Verslag huishoudelijke elektrische installatie op laagspanning en zeer lage spanning

Referentie: **007-20261016-05**	Datum controle: **16/10/2026**
Keurder: **007**

Eigenaar:	**Els Istas**	EAN-code:	**Onbekend**
Adres installatie:	**Steenweg 97, 3890 - Gingelom**	Nummer teller(s):	**1sag3100100144**
		Distributienetbeheerder installatie:	**Fluvius**

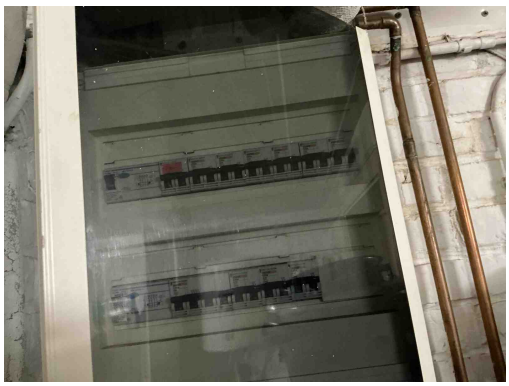
B17 - De voedingsspanning is niet op elk bord vermeld (Boek 1: 3.1.3.3).
Opmerking: Oa elk bord

B18 - Het volgnummer is niet op elk bord vermeld (Boek 1: 3.1.3.3).
Opmerking: Oa elk bord

B17 - De voedingsspanning is niet op elk bord vermeld (Boek 1: 3.1.3.3).
Opmerking: Oa elk bord

B18 - Het volgnummer is niet op elk bord vermeld (Boek 1: 3.1.3.3).
Opmerking: Oa elk bord

B17 - De voedingsspanning is niet op elk bord vermeld (Boek 1: 3.1.3.3).
Opmerking: Oa elk bord

B18 - Het volgnummer is niet op elk bord vermeld (Boek 1: 3.1.3.3).
Opmerking: Oa elk bord

T21c - Het elektrisch materieel is niet geplaatst volgens de voorschriften van de fabrikant/ regels van goed vakmanschap. (Boek 1: 1.4.1.3) Oa armatuur niet degelijk bevestigd. Zie plaatsingsfiche fabrikant.
Opmerking: Oa hal

T24 - Het gebruik van elektrische machines of toestellen van klasse 0 en 0I is verboden. (Boek 1, Onderafdeling 4.2.4.3)
Opmerking: Oa woonkamer, hal

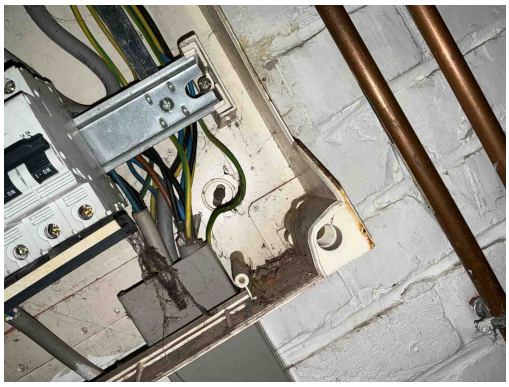
T21a - Het elektrisch materieel is niet geplaatst volgens de voorschriften van de fabrikant/ regels van goed vakmanschap. (Boek 1: 1.4.1.3) Oa ophangvijzen elektrisch verdeelbord niet afgedekt. Zie klasse II toestel.

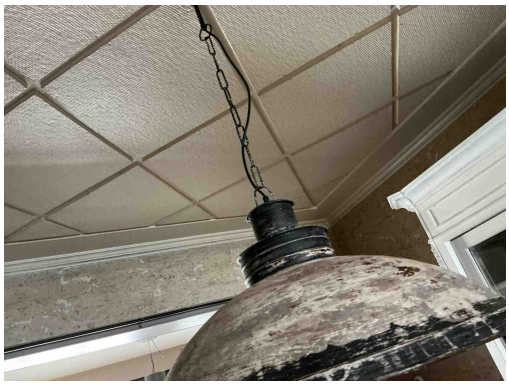
T24 - Het gebruik van elektrische machines of toestellen van klasse 0 en 0I is verboden. (Boek 1, Onderafdeling 4.2.4.3)
Opmerking: Oa woonkamer, hal

C07 - Stroombanen uitgevoerd door middel van parallel verbonden leidingen hebben niet dezelfde kenmerken zoals type, sectie, lengte, plaatsingswijze (Boek 1: 4.4.3.4).

T21b - Het elektrisch materieel is niet geplaatst volgens de voorschriften van de fabrikant/ regels van goed vakmanschap. (Boek 1: 1.4.1.3) Oa kamgeleider niet afdoende afgedekt aan uiteiden. Zie kans op rechtstreekse aanraking plaatsingsfiche fabrikant.

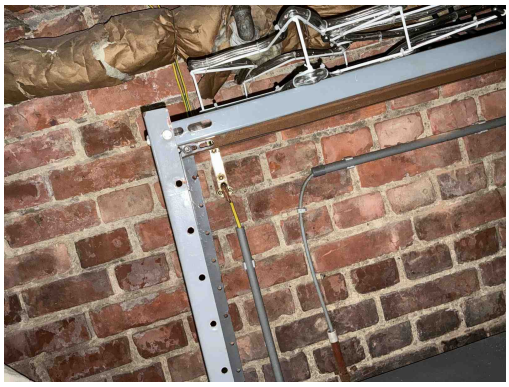
A11 - De aardingsonderbreker is niet op een normale manier bereikbaar (Boek 1: 5.4.3.5).
Opmerking: Oa onvoldoende bereikbaar met rek

A16 - Er is geen continuïteit van de beschermingsgeleider van de contactdoos (Boek 1: 5.4.3.4).
Opmerking: Oa woonkamer, slaapkamer, wasplaats

A16 - Er is geen continuïteit van de beschermingsgeleider van de contactdoos (Boek 1: 5.4.3.4).
Opmerking: Oa woonkamer, slaapkamer, wasplaats

A16 - Er is geen continuïteit van de beschermingsgeleider van de contactdoos (Boek 1: 5.4.3.4).
Opmerking: Oa woonkamer, slaapkamer, wasplaats

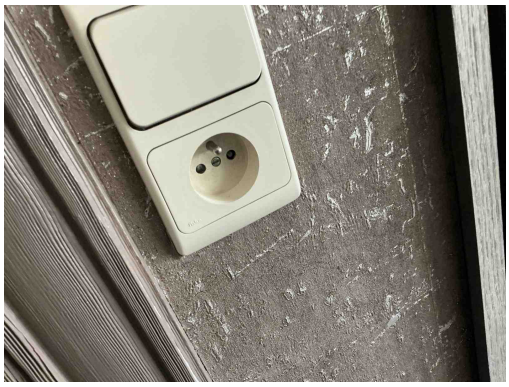
A16 - Er is geen continuïteit van de beschermingsgeleider van de contactdoos (Boek 1: 5.4.3.4).
Opmerking: Oa woonkamer, slaapkamer, wasplaats

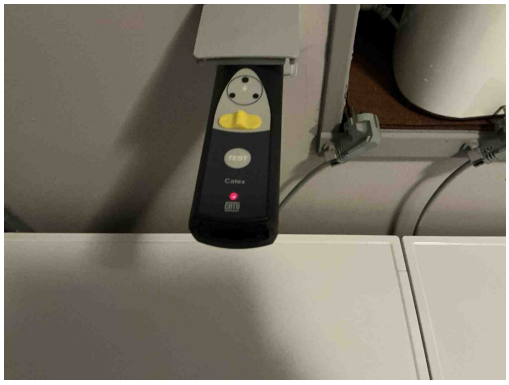
A16 - Er is geen continuïteit van de beschermingsgeleider van de contactdoos (Boek 1: 5.4.3.4).
Opmerking: Oa woonkamer, slaapkamer, wasplaats

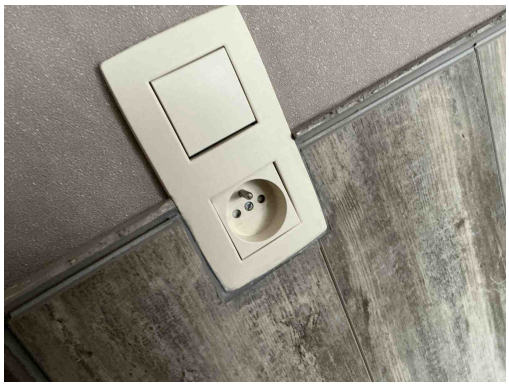
A16 - Er is geen continuïteit van de beschermingsgeleider van de contactdoos (Boek 1: 5.4.3.4).
Opmerking: Oa woonkamer, slaapkamer, wasplaats

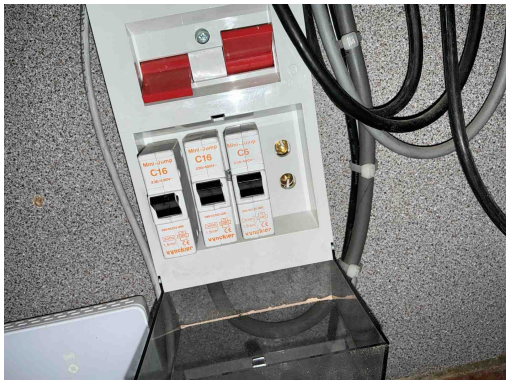
B30 - De houder van de beveiliging in een huishoudelijke ruimte is niet voorzien van aangepaste kalibreerelementen (Boek1: 5.3.5.5).
